**FEDERATION FRANÇAISE DE PARACHUTISME**

### CIRCULAIRE DE SECURITE N° 121

**OBJET**: Retard d'extraction et d'ouverture de voile principale

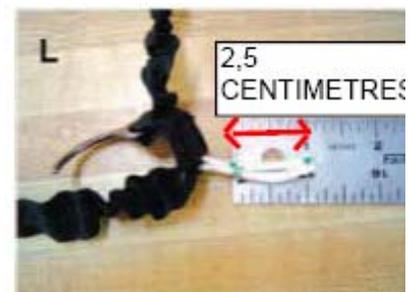
**Texte**: Plusieurs pratiquants ont constaté, au lâcher du HD, un retard et un déventement partiel de l'extracteur rétractable à aiguille mobile avant l'ouverture du conteneur principal.

Ces retards sont dus à un «mou» dans le cheminement de la suspente interne lors du conditionnement et de la fermeture du sac. Ce «mou» provoque un coulisement de la sanglette de liaison sur la drisse de déflation et un début de déventement de l'extracteur.

Ces déventements partiels peuvent conduire à des procédures de secours avec risque important d'interférence entre la voile de secours et l'extracteur en traînée.

1/ Retirer du service les sanglettes de liaison à aiguille mobile.

2/ Les remplacer par une sanglette ou l'aiguille n'est pas solidaire de la drisse de déflation (suspente interne)

3/ Faire pratiquer une intervention par un réparateur afin de supprimer la fonction coulissante de l'aiguille.

- Retirer l'aiguille mobile de la suspente interne
- Fixer l'aiguille entre le P.O.D et la fenêtre, sur le côté de la sanglette où la fenêtre n'est pas apparente (au plus proche de son ancien emplacement)
- La fixer avec du galon de type 3 grâce à deux bartack cousus sur les bords de la sanglette de liaison

- Armez la sanglette de liaison. Prendre une pince de chirurgien et attraper la suspente interne au milieu de la fenêtre de la sanglette (figure K). Tirer la suspente interne à l'extérieur pour dégager environ 8 cm de chaque côté de la pince de chirurgien

- Prendre le feutre marqueur et faites une marque à l'endroit où était la pince de chirurgien de 2,5 cm de chaque côté (figure L)

- Colorier la suspente entre les marques de chaque côté (figure M)

- Tirer la sanglette de liaison pour repositionner la suspenste interne et vérifier que le repère de couleur verte apparaît dans la fenêtre (Figure N)
